高浜原発3・4号「審査書案」に関する緊急要望書

「審査書案」確定前に、早急に検討し、審査のやり直しを求めてください

福井県原子力安全専門委員会 各位

※3 「審査書案」 243頁の「MOX燃料」を含む記述の意味

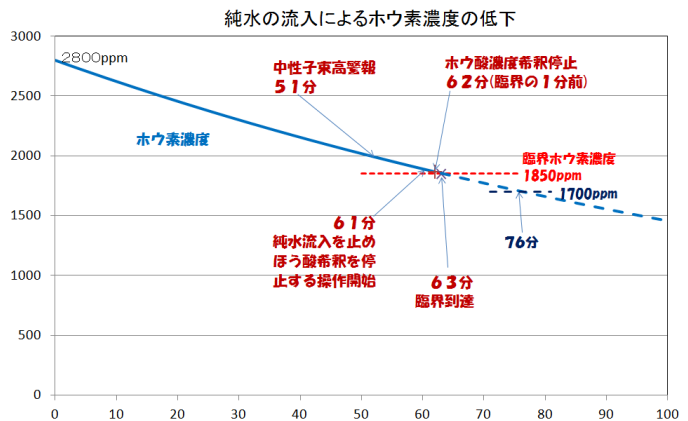
審査書案でMOX燃料が登場する箇所はただ一つ、243頁「(1) 臨界ほう素濃度の設定根拠」だけである。この記述は、臨界ほう素濃度(炉心を臨界に保つほう素濃度)を閉電が高めに設定したことで制御棒挿入から再臨界に達する時間が短いことを厳しい設定だと評価している。そこでは、制御棒が降りて運転停止している状態で、突然純水が炉内に入りこむ事故を想定。

このとき冷却水の初期ほう素濃度はMOX装荷を想定して2,800ppmだが、純水によって薄められることでほう素による中性子の吸収が減少し、中性子束高を示す警報が51分に鳴る。その10分後から純水の流入を止める作業にかかるが、流入停止が実現するのは臨界に達するわずか1分前である(上グラフ)。

実は、この余裕1分は実際にはより少ないに違いない。第一に、前記グラフでは1次冷却系のほう素濃度は瞬時に平均化されると仮定しているが、巨大な1次冷却系では場所によって時間遅れが生じる。第2に、希釈停止操作開始から希釈停止までの1分を訓練の実績時間1分と同じとしている(右表)。

しかし、お膳立てされた訓練の場合より余裕を見込むべきである。現に、中性子束高(51分)から希釈操作開始(61分)時間は、訓練で2分のところ余裕を見て10分を想定している。

MOXの臨界ほう素濃度は1,850ppmだが、ウランの臨界ほう素濃度は約1,700ppmだと推定される。ウランでは上記グラフより余裕が約1.4分に広がることになる。逆にそれだけMOXは臨界に達し易いことを示している。
